設計変更事例集

(第9版)

北海道開発局

事業振興部技術管理課

＜仮設参考図＞

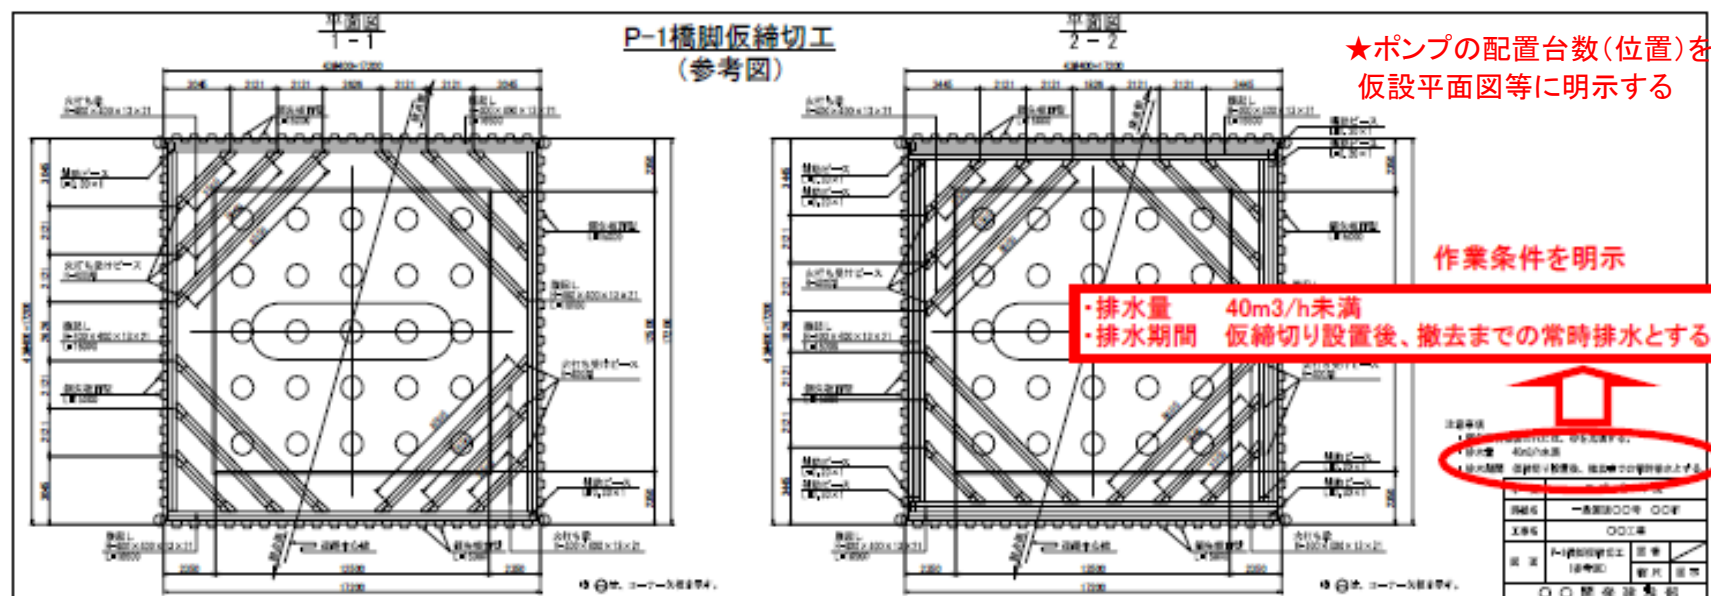
現状の対応および問題点	条件明示方法	変更対応
仮締め切り内の排水処理において当初の流出量を示していないため設計変更対応ができないとされた	当初想定されている対象施設、排水期間、排出量及び作業条件(常時排水or作業時排水)、配置台数等を明示すること。	当初明示していた排水量以上の排水量が確認できれば、実績を確認し、条件変更に応じた設計変更を行う。

★水中ポンプの排水量規格、配置台数、「常時排水」or「作業時排水」等を参考図に明示

★《参考図》は任意施工であり、施工方法を指定するものではないが、明示した条件は、発注者側の設計(積算)上の前提条件となるため、受注者の責によらず実際の現地条件に変更が発生した場合は、設計変更することができる。

＜工事平面図記載例＞

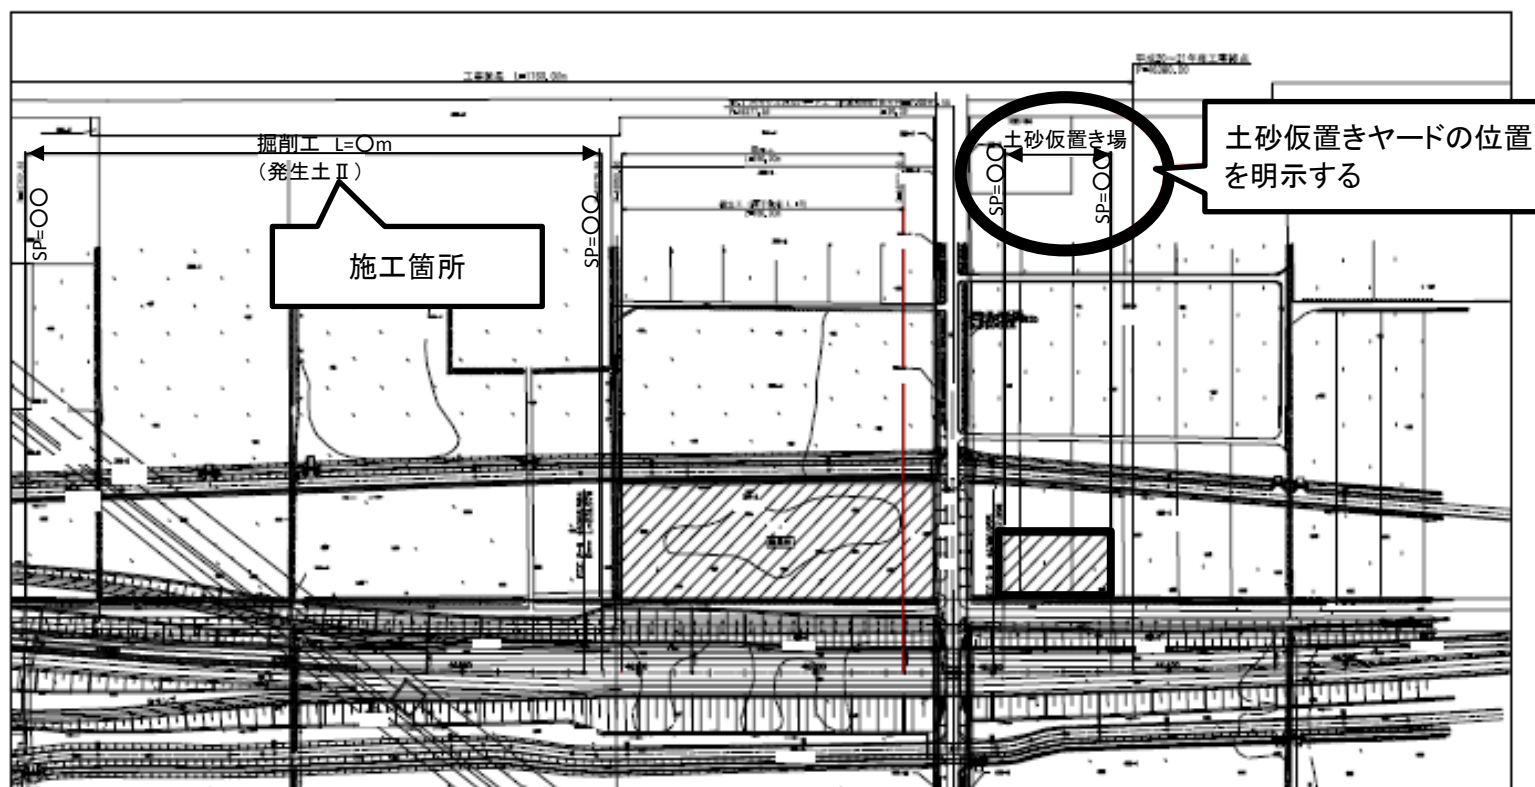
現状の対応および問題点	条件明示方法	変更対応
土砂の仮置きヤードが不明だったため、実績と合わず、設計変更も不可能とされた。	土砂の仮置きヤードは、箇所図および平面図に明示すること。	条件明示した仮置きヤードに変更が生じた場合は、実態に合わせて設計変更を行う。

★測点等を明示して、施工箇所と仮置きヤードの位置関係がわかるように明示する。

〈架設参考図〉

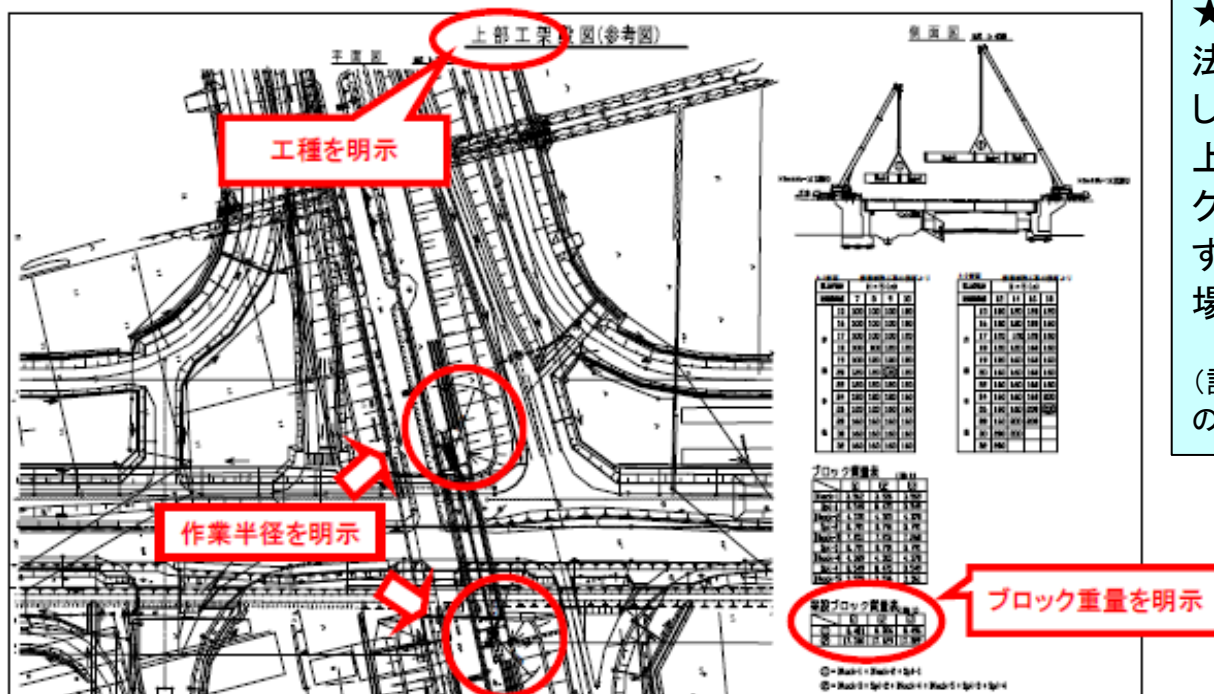
現状の対応および問題点	条件明示方法	変更対応
設計書の運搬費欄にはクローラークレーンが4機種計上されていますが、各工種の設計図や見積参考資料等にはクレーン規格が記載されておりませんので、各々使用するクレーンの工種を明示して頂けないか。	クレーン選定表により規格を選定した場合は、各クレーンの使用工種・選定条件(作業半径、吊りブロック重量)を明示すること。	受注者の責によらず、現地状況により作業半径・つり上げ荷重に変更が生じた場合は、条件変更に応じて機種を変更し、標準作業量に応じた工程を基に設計変更を行う。

★クレーンの作業半径と、吊りブロック重量を条件明示

★《参考図》は任意施工であり、施工方法まで指定するものではないが、明示した条件は、発注者側の設計(積算)上の前提条件(作業半径と吊りブロック重量)となるため、受注者の責によらず実際の現地条件に変更が発生した場合は、設計変更することが可能。

＜標準断面図①＞

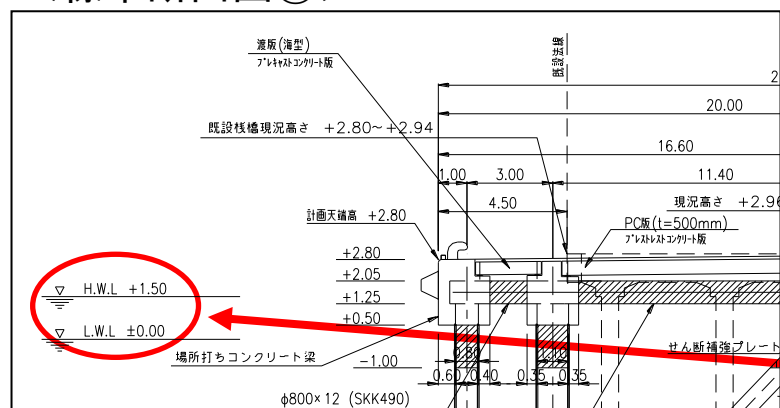
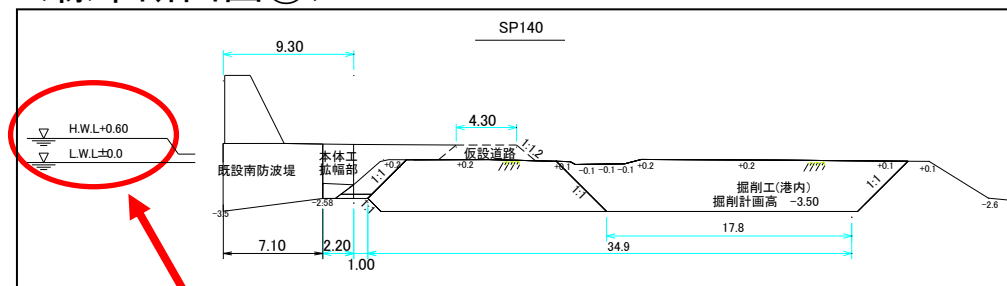
現状の対応および問題点	条件明示方法	変更対応
図面上では潮位が明示されていなく昼間の作業としているが、コンクリートを打設する場合等に、潮汐の関係から夜間に潮位が低く、昼間は潮位が高いため、夜間の潮位が低い時にしか作業ができなかった。	当初設計段階で想定される潮位を明示すること。(図①参照)	当初明示している潮位に不整合が生じた場合は、実績を確認し条件変更に応じた設計変更を行う。
当初は陸上施工及びドライ施工で設計されているが、現地は凹凸が激しく地盤亀裂の多い箇所での排水によるドライ施工及び地下水位が高いため海上施工及び水中施工となった。	当初段階で想定される潮位(図②)を明示し、特記仕様書上で現場実態との乖離による設計変更について記載する。

潮位を明示

○〇護岸の○〇工においては陸上施工で費用を計上しているが、施工条件が実際の施工現場に一致しない場合監督職員と協議し妥当と認める場合は設計変更するものとする。
